RESOLUCIÓN No. **147**
31 OCT. 2023

"Por medio de la cual se otorga un Permiso de Ocupación de Cauce y se dictan otras disposiciones"

Que la Subdirección de Gestión Ambiental emitió el Concepto Técnico No. 692 de 23 de octubre de 2023, y se pronunció en los siguientes términos:

Fotos No. 1. Zona donde se proyecta la estructura pasante y cruce del arroyo El Trébol y su entorno

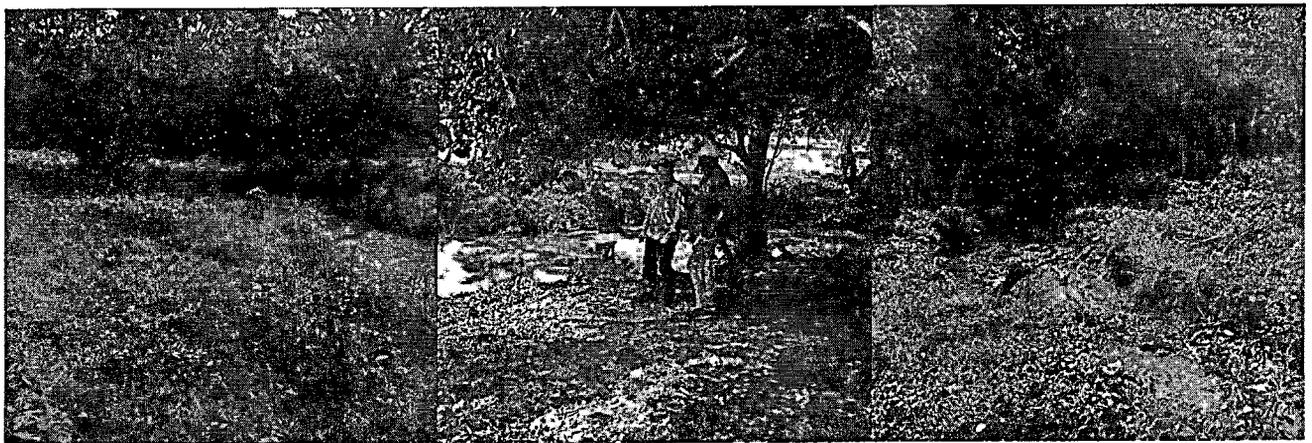
DESCRIPCIÓN DE LO REALIZADO	
<p>Se practicó visita al sitio de interés, con el objetivo de realizar un reconocimiento del área a intervenir, con una visión técnico-ambiental de la zona, lo cual nos permite destacar lo siguiente:</p> <p>El arroyo que moradores lo llaman comúnmente "El Trébol", el cual atraviesa el proyecto denominado "Tambores-Lotes Campestres", presenta un cauce poco sinuoso, cuya sección en su trayectoria, varía de conformidad con la topografía natural del terreno y el comportamiento del suelo que lo conforma.</p> <p>En el punto de cruce (cuerpo de agua – vía interna del lote), la sección del arroyo tiene un ancho aproximado de 4.5 metros y una profundidad aproximada de 1.50 metros. Por inspección directa en el área donde se desarrolla el cuerpo de agua (arroyo El Trébol), y por información levantada en campo, se percibe que este arroyo clasifica en los denominados intermitentes (caudal en temporadas de lluvias), sin embargo, cuando aparecen los períodos de lluvias intensos, el caudal, se fortalece considerablemente.</p> <p>Es importante considerar esta eventualidad (intermitencia), para el desarrollo constructivo de la estructura hidráulica proyectada, y la aplicación adecuada de las medidas ambientales en el momento</p>

Datos de calibración - Análisis hidráulico con HY-8 para Tr: 50 años.
Imágenes tomada del documento

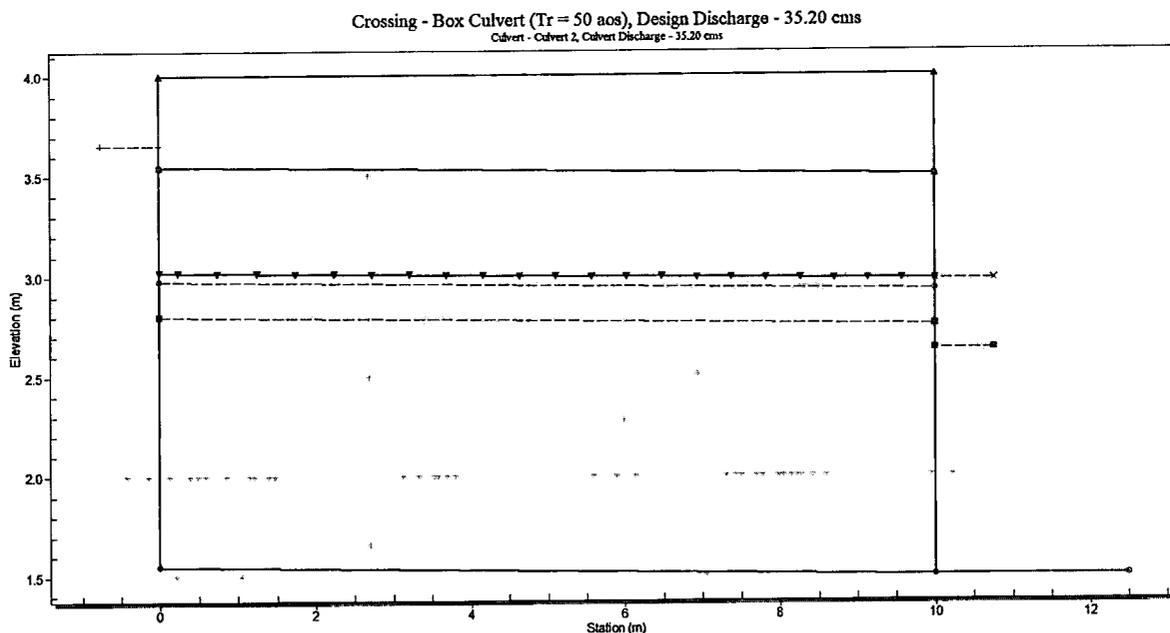
- ❑ Caudal de diseño: El caudal generado en el área de drenaje para un período de retorno de $Tr = 50$ años es de $35.21 \text{ m}^3/\text{s}$, de acuerdo con los resultados del análisis hidrológico realizado.
- ❑ Pendiente longitudinal de diseño: La pendiente longitudinal de diseño es de 0.00483 m/m , de acuerdo con los niveles topográficos tomados.
- ❑ Nivel del fondo en la entrada y la salida del del box culvert: Los niveles definidos para el box culvert de diseño se tomaron con base en la topografía realizada y al perfil del terreno, se definió la entrada del box culvert en la cota 1.55 y la salida de este en la cota 1.50 .

Teniendo en cuenta que la lámina de agua no sobrepasa la corona de la vía, y tampoco sobrepasa la limitante de 1.2 veces la altura de esta (de acuerdo con el manual de drenajes del INVIAS), se concluye que la estructura propuesta **SÍ TENDRÁ LA CAPACIDAD** para evacuar los caudales generados en el área aferente a ésta.
